Gemeinde Neuenkirchen

19. Änderung des Flächennutzungsplanes der Gemeinde Neuenkirchen

für einen Teilbereich der Ortschaft Sprengel (Sonderbauflächen Bioenergie)

Abwägungsvorschlag zu Stellungnahmen, die im Rahmen der

Anlage 1

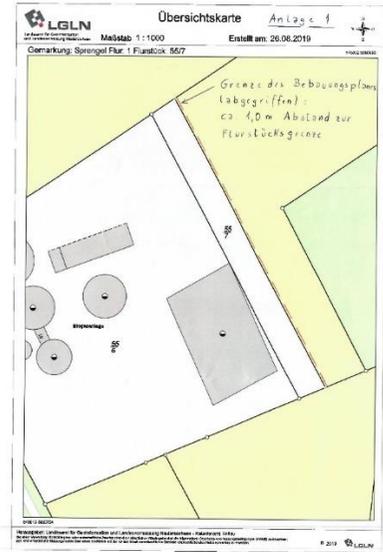
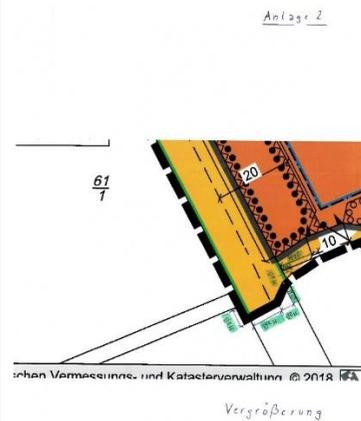
<p>Wasserversorgungsverband Rotenburg-Land, Schreiben vom 21.08.2019</p>	<p>Gegen die o.g. Änderung des Flächennutzungsplanes und die Aufstellung des Bebauungsplanes sind seitens des Wasserversorgungsverbandes Rotenburg-Land keine grundsätzlichen Einwendungen vorzubringen.</p> <p>Bei der weiteren Planung bitte ich, den Verband entsprechend mit einzubeziehen, damit die erforderliche Planung und Finanzierung gesichert ist.</p>	<p>Es wird begrüßt, dass seitens des Wasserversorgungsverbandes Rotenburg-Land keine grundsätzlichen Einwendungen gegen die Änderung des Flächennutzungsplanes vorzubringen sind.</p> <p>Der Verband wird am weiteren Planverfahren beteiligt.</p> <p>Ergebnis: Der Hinweis wird zur Kenntnis genommen und berücksichtigt.</p>
<p>Landesamt für Geoinformation und Landesvermessung Niedersachsen (LGLN), Regionaldirektion Sulingen-Verden, Katasteramt Soltau, Schreiben vom 26.08.2019</p>	<p>Zu der 19. Änderung des Flächennutzungsplanes und dem Vorentwurf des o.a. Bebauungsplanes nehme ich wie folgt Stellung:</p> <p>Die dem Bebauungsplan zu Grunde liegende Karte ist nicht mehr aktuell. Das Flurstück 55/5 wurde zwischenzeitlich in die Flurstücke 55/7 und 55/8 zerlegt. Die Karte muss ausgetauscht werden. Hinzu kommt, dass die Grenze des Bebauungsplanes nicht entlang der östlichen Grenze des Flurstücks 55/7 verläuft (siehe Anlage 1). Die östliche Grenze des Bebauungsplanes muss entweder an die östliche Grenze des Flurstücks 55/7 verlegt werden, oder der Abstand zwischen den Grenzen muss in den Bebauungsplan eingetragen werden.</p> <p>Im Bereich der südlichen Zufahrt müssen im Bebauungsplan die 7 (in Anlage 2 grün markierten) Maße nachgetragen werden, da die Grenze des Bebauungsplanes dort nicht entlang der Flurstücksgrenzen verläuft, und es für diese Nutzungsartengrenze keine bestimmenden Maße gibt.</p>	<p>Die Ausführungen der Stellungnahme zu den Grenzverläufen der Flurstücke und dem Verlauf des räumlichen Geltungsbereiches des parallel in Aufstellung befindlichen vorhabenbezogenen Bebauungsplanes Nr. 1 „Biogasanlage Sprengel“ werden zur Kenntnis genommen. Diese wirken sich jedoch aufgrund des parzellenunscharfen Maßstabes des Flächennutzungsplanes nicht auf dessen Inhalte bzw. räumlichen Geltungsbereich aus. Auf das Verfahren zur Aufstellung des vorhabenbezogenen Bebauungsplanes Nr. 1 „Biogasanlage Sprengel“ wird verwiesen.</p> <p>Der Hinweis auf die Berücksichtigung von 7 Maßen im vorhabenbezogenen Bebauungsplan wird zur Kenntnis genommen. Eine Berücksichtigung findet nicht in der FNP-Änderung sondern im parallel in Aufstellung befindlichen vorhabenbezogenen Bebauungsplan statt.</p> <p>Ergebnis: Die Hinweise werden zur Kenntnis genommen und nicht berücksichtigt.</p>
